Aktenzeichen: 1.23.5-106.11-0154-2024/58458

Stellungnahme/Nachreichung zur Stellungnahme des Referat 23.1 (Recht, Abfall und Bodenschutz)

Konzeptionelle Beschreibung und schematische Darstellung der Entwässerung im Niederschlagsfall im Windpark Weißenborn-Lichtenberg

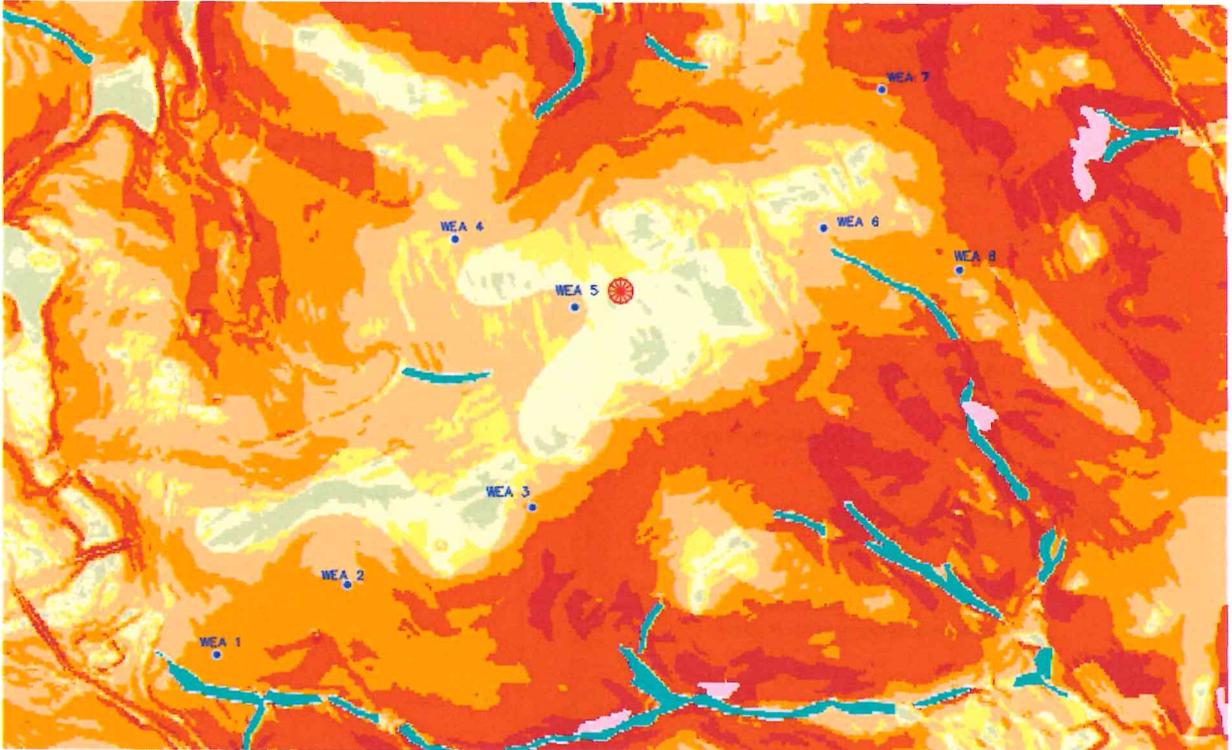
5. Berücksichtigung der Erosionsgefahr (Nr. II 7 gemäß Schreiben vom 21.11.2024 und Präzisierung vom 21.02.2025)

Die erhaltenen Hinweise und Anmerkungen zur Thematik Wassererosion wurden anhand der öffentlich zugänglichen Karten überprüft. In der nachstehenden Abbildung sind die konkreten Fundament-Standorte einmal in die Karte übernommen.

Gemäß der Abstimmungen vom 19.02.2025 und der Präzisierungen der Nachforderungen vom 21.02.2025 wurden seitens Vorhabenträger weiterführende Unterlagen zur Thematik Entwässerung erstellt und werden hiermit der Bodenschutzbehörde nachgereicht.

Diese Unterlagen können zum jetzigen Zeitpunkt nicht abschließend sein und werden im Zuge der Ausführungsplanung nach Erhalt der BImSchG-Genehmigung fortlaufend fortgeschrieben. Die finale Ausführungsplanung mit dem finalen Entwässerungskonzept wird im Prozess der detaillierten Ausführungsplanung in enger Abstimmung mit der Bodenschutzbehörde erarbeitet und muss spätestens zum Baubeginn vorliegen, weil sonst der Baubeginn untersagt werden kann.

Der Vorhabenträger schlägt hier analog zum Punkt 1 dieser Nachreichung die Aufnahme einer festen Vorlage-Frist bei der Bodenschutzbehörde von **spätestens** 3 Wochen vor und bittet dahingehend um Aufnahme einer entsprechenden Formulierung in den Nebenbestimmungen.

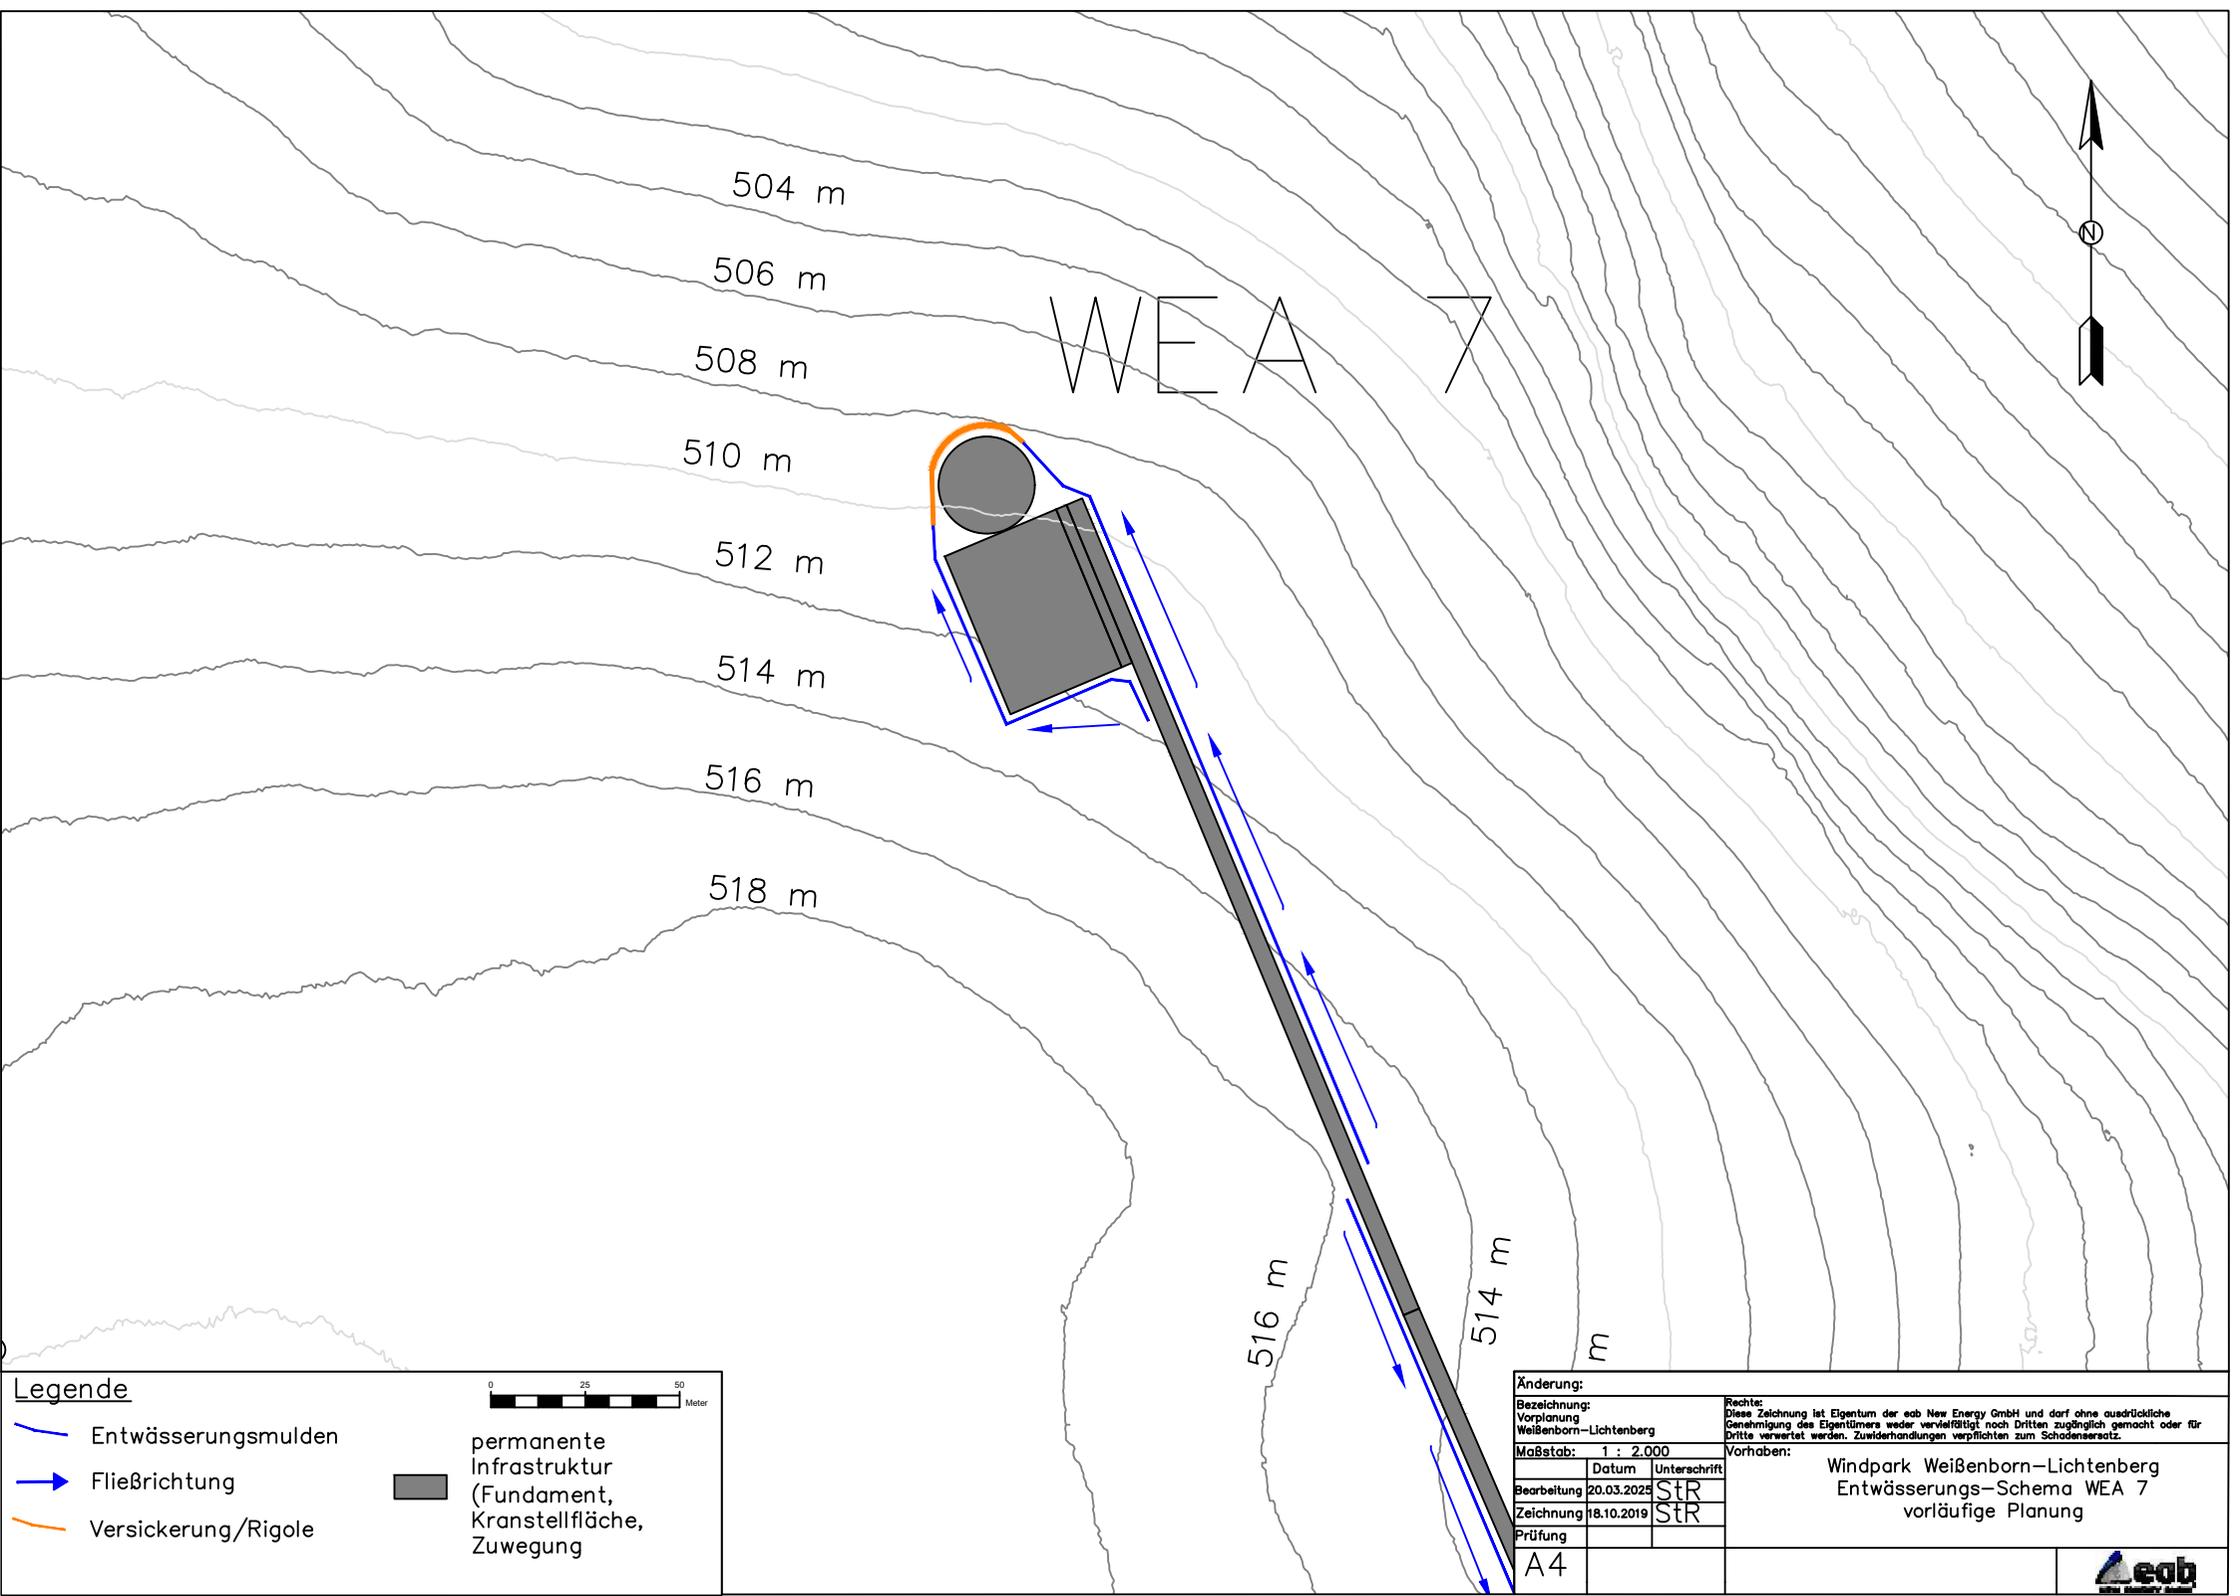
Um Wassererosion und unkontrolliertes Entwässern (insbesondere Bildung von Pfützen/Stauwasser – Stichwort „Badewanneneffekt“) zu verhindern bzw. zu minimieren, sind geeignete Maßnahmen für die Errichtung und den Betrieb der Windenergieanlagen vorzusehen. Dies soll im Zuge der Genehmigungsplanung verbal beschrieben und schematisch zeichnerisch dargestellt werden.

In den Lageplänen dargestellt sind die nach der Errichtung der WEA verbleibenden dauerhaften Infrastrukturflächen Fundament, Kranstellfläche und Zuwegung.

Darüber wurden die Lagepläne auf Basis eines Digitalen Geländemodells erstellt. Die Höhenlinien sind ersichtlich und mit Meterangaben beschriftet.

Auf dieser Basis wurden Entwässerungsmulden anhand der Höhenlinien entlang der Infrastrukturflächen mit der Angabe von Fließrichtungen positioniert. Diese münden in Versickerungen/Rigolen, welche an den niedrigsten jeweiligen Geländepunkten zu installieren sind.
